ZADEVA: **PREDLOG ZA OBRAVNAVO NA SEJI MESTNEGA SVETA MESTNE OBČINE LJUBLJANA**

NASLOV: Predlog Odloka o občinskem podrobnem prostorskem načrtu za dele območij urejanja BR 1/1 Stadion, BS 1/2 Bežigrad in BS 1/4 Koroška

ODLOK
o občinskem podrobnem prostorskem načrtu za dele območij urejanja
BR 1/1 Stadion, BS 1/2 Bežigrad in BS 1/4 Koroška

PRIPOMBA 20: koordinacijskega odbora stanovalcev Fondovih hiš (7)

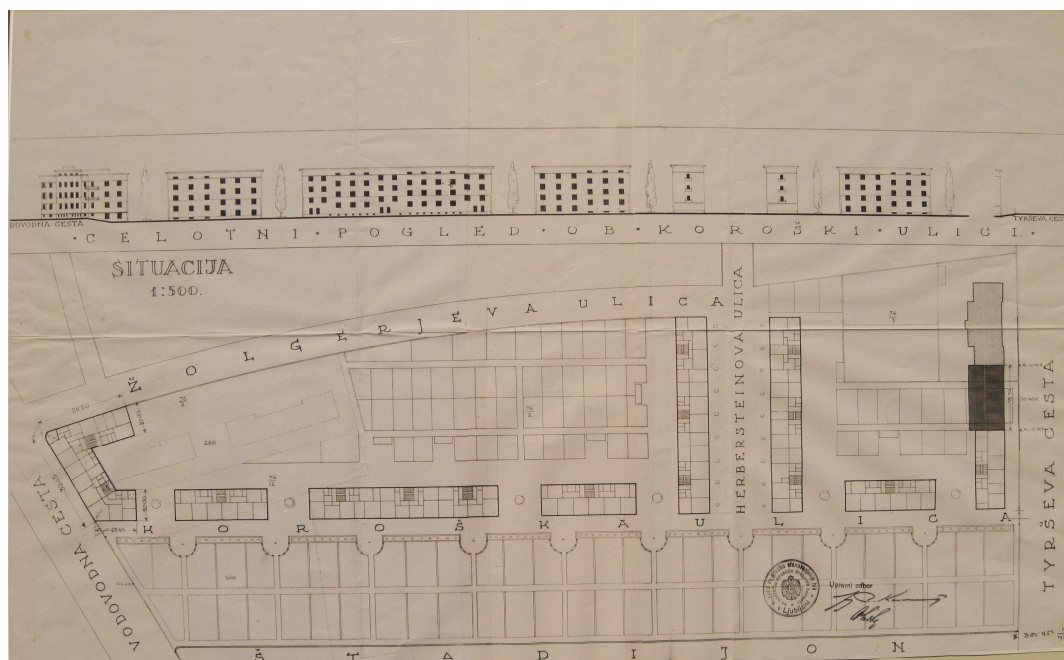
Po 31. členu Uredbe o prostorskem redu Slovenije se območij zelenih površin, določenih z urbanistično zasnovo - za Fond obstaja načrt urbanistične zasnove iz leta 1936 - ne spreminja v drugo namensko rabo, torej se jih ne pozidava. Osnutek OPPN je treba popraviti tako, da bo tudi za parcelo št. 312 k. o. Bežigrad upoštevan ta člen. Kopijo situacijskega načrta z urbanistično zasnovo iz leta 1936 prilagamo v prilonki.

STALIŠČE DO PRIPOMBE 20:

42. PRIPOMBA koordinacijskega odbora stanovalcev Fondovih hiš (7)

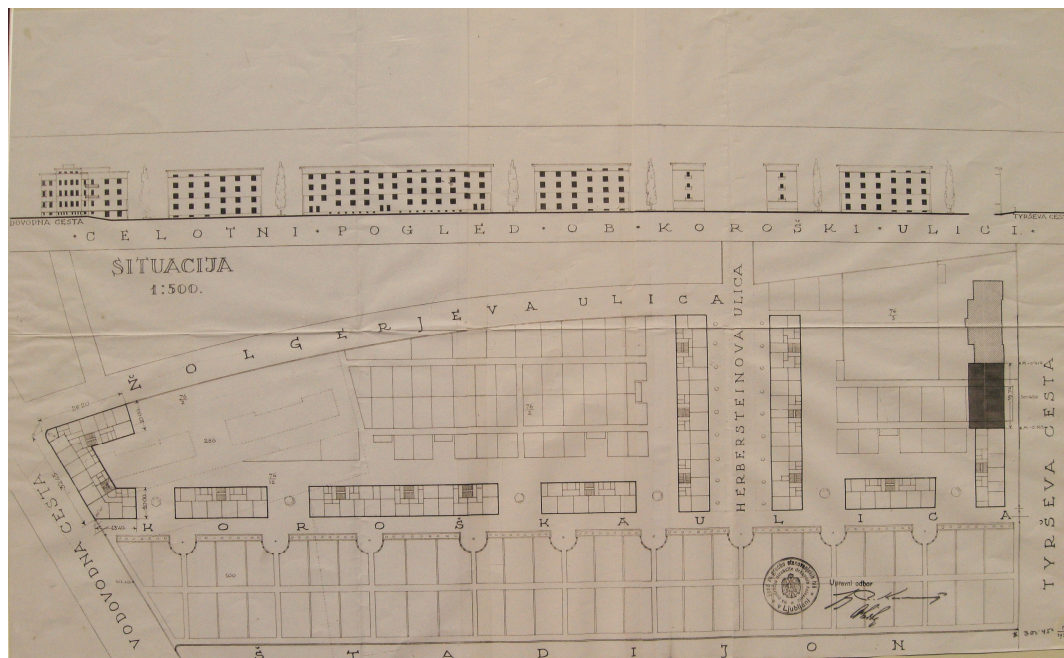
Po 31. členu Uredbe o prostorskem redu Slovenije se območij zelenih površin, določenih z urbanistično zasnovo - za Fond obstaja načrt urbanistične zasnove iz leta 1936 - ne spreminja v drugo namensko rabo, torej se jih ne pozidava. Osnutek OPPN je treba popraviti tako, da bo tudi za parcelo št. 312 k. o. Bežigrad upoštevan ta člen. Kopijo situacijskega načrta z urbanistično zasnovo iz leta 1936 prilagamo v prilonki.

STALIŠČE DO PRIPOMBE 42:
